改善箇所説明図

改善の内容

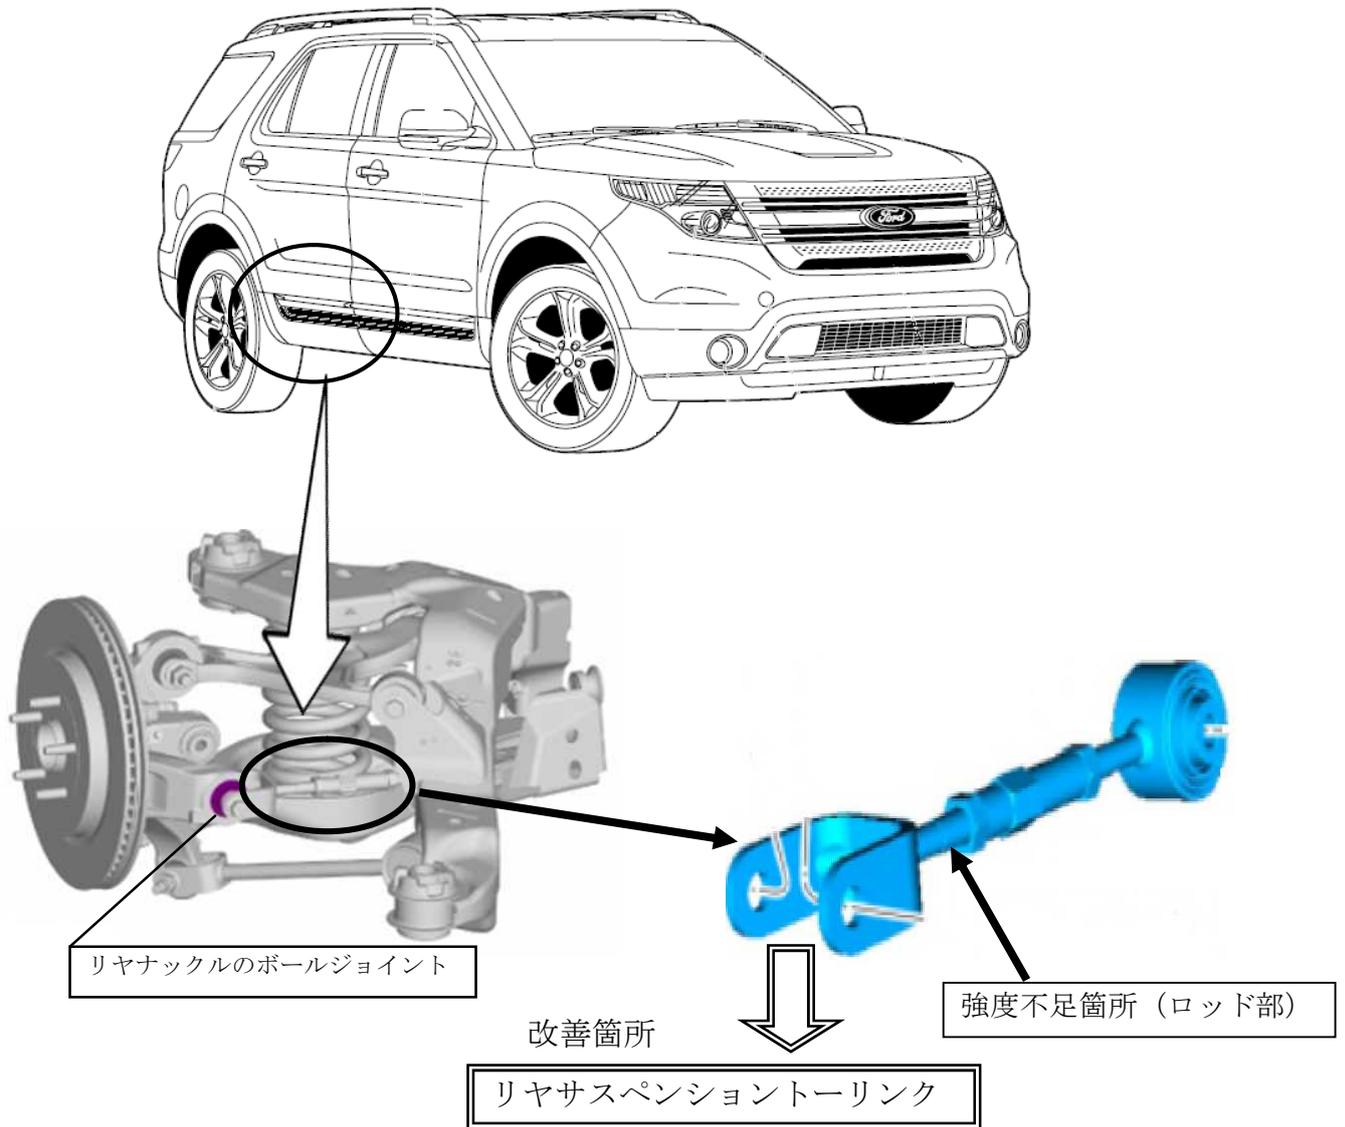
緩衝装置のリヤサスペンショントーリンクにおいて、強度検討が不適切なため、ロッド部の強度が不足しているものがある。リヤナックルのボールジョイントが、アフターマーケット部品に交換されている一部車両では、冬季凍結防止剤等による腐食のため円滑に動かなくなる事があり、トーリンクに加わる曲げ応力増加によりロッド部が破損し、最悪の場合、走行不能となるおそれがある。

全車両、令和元年9月27日付け届出番号 外 2918（左右リヤサスペンショントーリンク交換）が実施済みかどうか確認する。

- ・未実施の場合は左右のリヤサスペンショントーリンクを対策品に交換する。
- ・実施済みの場合は、リヤナックルがボールジョイントタイプかゴムブッシュタイプか確認する。
- ・ボールジョイントタイプの場合は、リヤサスペンショントーリンクを対策品に交換する。

識別：リヤドア左側のドアチェックリンクボルトに黄色ペイントを塗布する。
